# **Produktrückruf**

## **IC-A220 (#71) TSO**

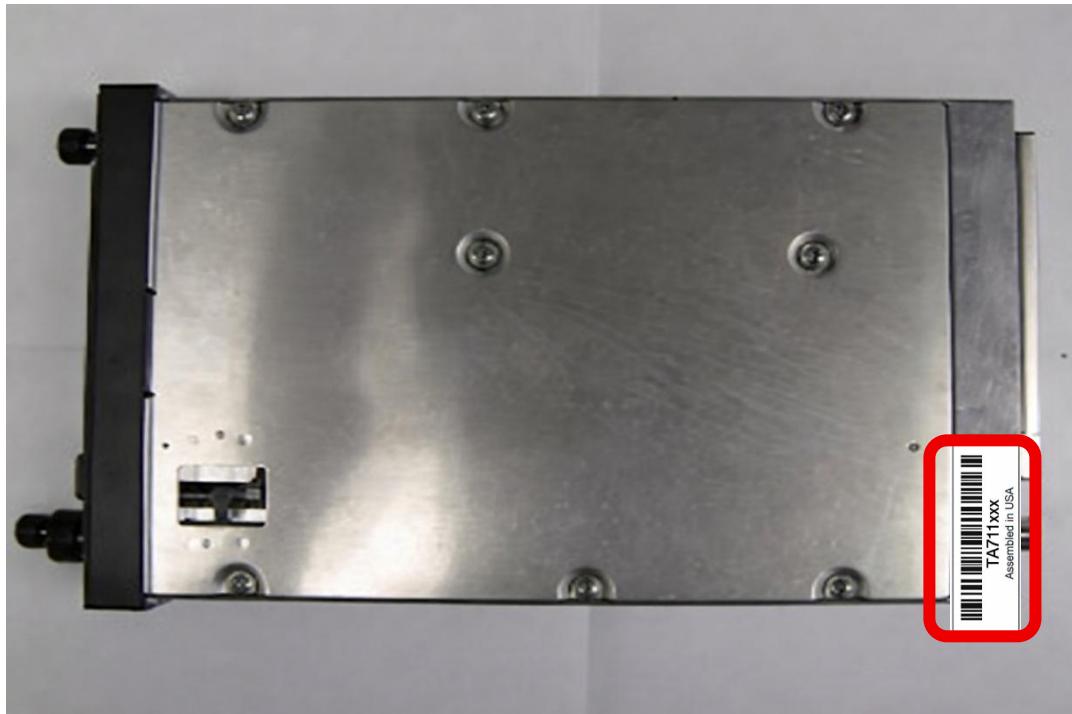
Wir haben ein potenzielles Problem bei bestimmten **IC-A220 (#71)**

**TSO-Geräten** festgestellt. Als Vorsichtsmaßnahme haben wir beschlossen, alle betroffenen Geräte zurückzurufen. Wir entschuldigen uns aufrichtig für etwaige Unannehmlichkeiten.

- **Produktname:** IC-A220 (#71) TSO
- **Betroffen:** Alle bisher verkauften IC-A220 (#71) TSO-Geräte
- **Betroffene Seriennummern:** TA711001~TA711371  
TA711381~TA711390

Der Seriennummernaufkleber befindet sich links von drei Aufklebern oben auf dem Gehäuse.

- Wenn das IC-A220 (#71) TSO mit einer **24-V-Stromversorgung** betrieben wird, lässt sich das Gerät möglicherweise nicht einschalten. Sobald es jedoch eingeschaltet ist, schaltet sich das Gerät nicht unbeabsichtigt aus.
- Bei Betrieb mit einer **12-V-Stromversorgung** tritt dieses Problem nicht auf.

Um dieses Problem zu beheben, werden wir eine **Leistungsverbesserung durchführen, um die Betriebsspannungsreserve zu erweitern.**
